ALLA REGIONE LIGURIA SETTORE VALUTAZIONE DI IMPATTO AMBIENTALE E SVILUPPO SOSTENIBILE

OGGETTO: pratica verifica assoggett. alla VIA regionale n.902, messa in sicurezza idraulica rio fasceo e rio carendetta. II stralcio funzionale. Albenga (SV). Osservazioni.

Estratto cartografico del parere ARPAL

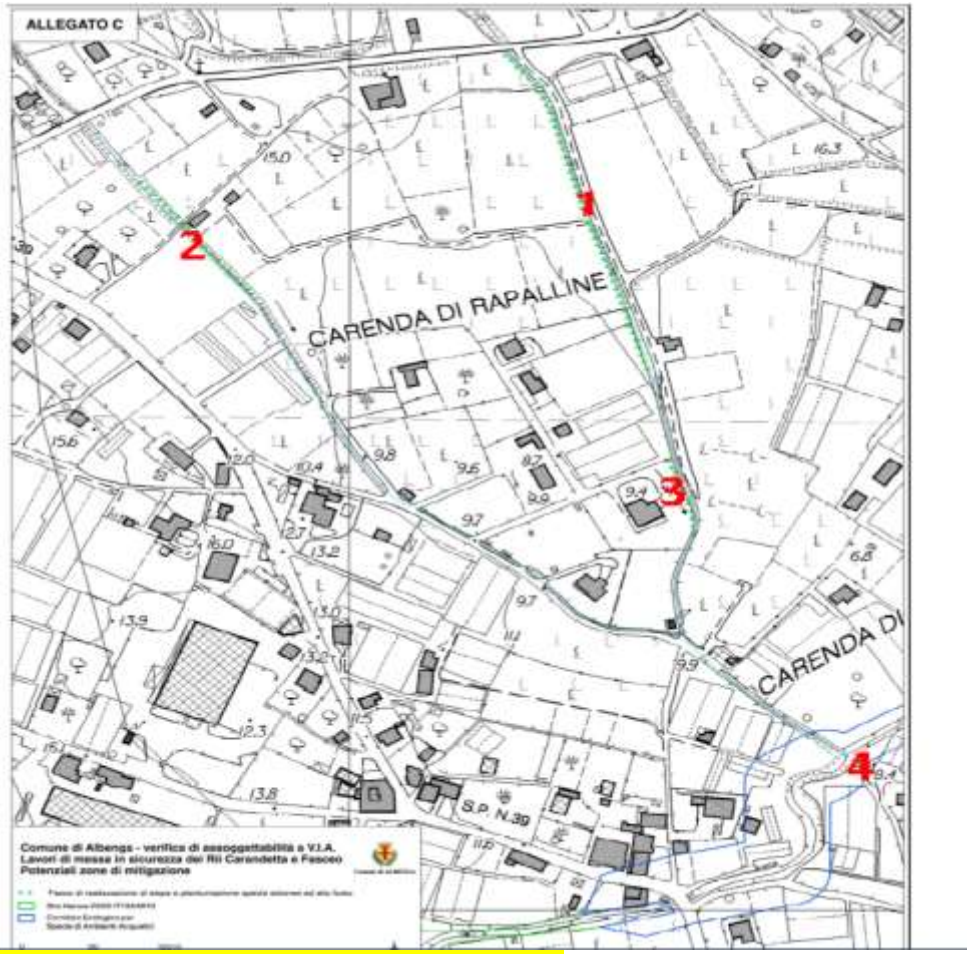
Osservazioni
Come osservato da ARPAL in data 30/08/2022, la quale rileva la presenza limitrofa della ZSC : *Il torrente Carenda è interessato dalla ZSCIT1324910 Monte Acuto - Poggio Grande – Rio Torsero, i cui confini si trovano a circa 200 m a monte dell'area di intervento. Le misure di conservazione individuano il Rio Carenda quale zona focale per la conservazione della specie Emys orbicularis ingauna, per la quale vigono misure specifiche di salvaguardia*
…… *Il tratto del Carenda dove è previsto l'intervento è invece interno al Corridoio ecologico per specie di ambienti acquatici …., che rappresenta il collegamento della ZSC suddetta con il mare.*

Si condivide quanto rilevato da **ARPAL** nel parere sempre nella sopracitata nota alla voce:
Osservazioni e conclusioni
Valutata la tipologia degli interventi, si ritiene innanzitutto importante sottolineare come questi vadano ad alterare ulteriormente la funzionalità della rete ecologica della piana di Albenga, già ampiamente compromessa da precedenti sistemazioni idrauliche che hanno nel tempo interessato in maniera diffusa l'area. Azioni di questo tipo che prevedono cementificazione e rettificazione dei corsi d'acqua vanno infatti ad eliminare ogni irregolarità fluviale, modificano il deflusso idrico e limitano gli scambi tra suolo e sottosuolo con conseguente perdita, alterazione o banalizzazione delle comunità biologiche presenti. Inoltre, la realizzazione di argini verticali di diversi metri di altezza determina un effetto barriera o trappola per gli animali, mentre il taglio della vegetazione arborea ed arbustiva presente lungo i margini dei rii sottrae importanti aree di nidificazione e rifugio per la piccola fauna.

Questa tipologia di intervento, inoltre, risulta in contrasto con le attuali indicazioni di intervento sui corsi d'acqua volte ad incentivare la rinaturalizzazione di quei rii su cui interventi simili erano stati realizzati in passato*….*
……
Si ritiene pertanto necessario introdurre misure di mitigazione utili a preservare, per quanto possibile, la funzionalità ecologica residua dei corsi d'acqua e a limitare gli impatti sulla fauna nelle fasi di cantiere*. …… **Tra queste si ritiene fondamentale la necessità di riscostruire il corridoio ecotonale su entrambe le sponde dei rii "Lungo le fasce spondali indicate con i numeri da 1 a 3 nella tavola in Allegato C si dovrebbero dunque realizzare siepi e piantumazioni di specie ad alto fusto in sostituzione di quelle asportate: la fattibilità di tali interventi dovrà essere confermata dalla disponibilità delle aree, previo assenso da parte dei privati.***
